整理番号	S9010	サービスキャンペーン開始日	平成18年7月28日
不具合の内容	<p>①サブクーリングファンモーターへの電源供給ラインのヒューズの容量が不足しているため、長時間アイドリング状態でエアコンを使用すると、当該ファンの起動時に流れる大電流によりヒューズとヒューズホルダの接触部で発熱することがある。そのため、そのまま使用を続けると、熱影響によりヒューズホルダが変色し、最悪の場合、ヒューズが溶断して、エンジン警告灯が点灯するおそれがある。</p> <p>②エンジン冷却装置のプライマリー（主）とセカンダリー（副）エキスパンションタンクのプレッシャーキャップが逆に取り付けられているものがある。そのため、エンジン冷却水の水温が上昇した場合、冷却装置内部で発生した水蒸気が副タンクのプレッシャーキャップから大気中に放出されず、主タンクのプレッシャーキャップから放出されるため、同時に冷却水が漏れるおそれがある。</p>		
改善の内容	<p>①全車両、改良されたヒューズホルダを追加する。</p> <p>②全車両、プレッシャーキャップを点検し、誤って取り付けられている場合はプレッシャーキャップを正しい位置に付け替える。</p>		
自動車使用者等に周知させるための処置	ダイレクトメールで通知する。

# 改善箇所説明図 - 1

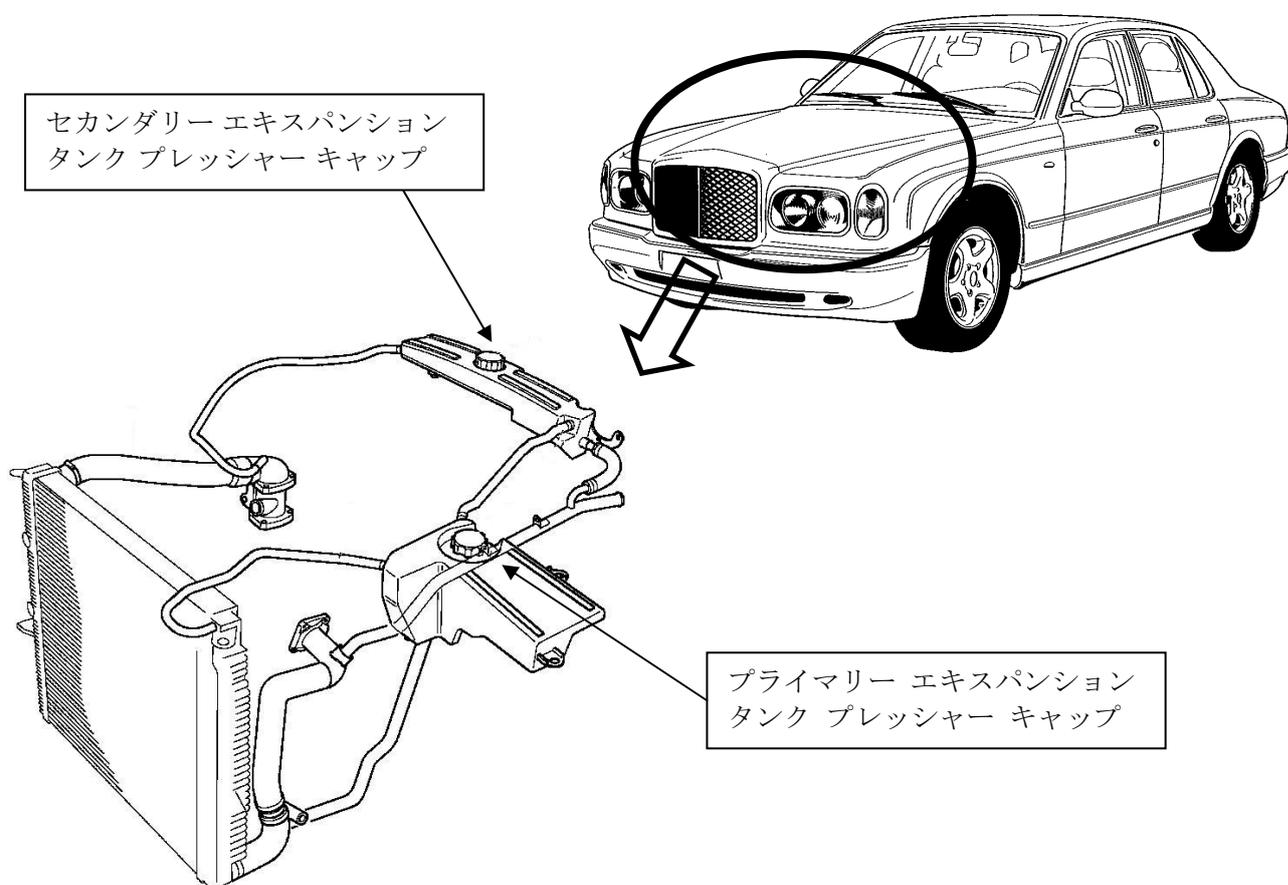
①サブクーリングファンモーターへの電源供給ラインのヒューズの容量が不足しているため、長時間アイドリング状態でエアコンを使用すると、当該ファンの起動時に流れる大電流によりヒューズとヒューズホルダーの接触部で発熱することがある。そのため、そのまま使用を続けると、熱影響によりヒューズホルダーが変色し、最悪の場合、ヒューズが溶断して、エンジン警告灯が点灯するおそれがある。

全車両、改良されたヒューズホルダーを追加する

E-Boxの蓋に白色のペイントを直径10mmの円状に塗布する。
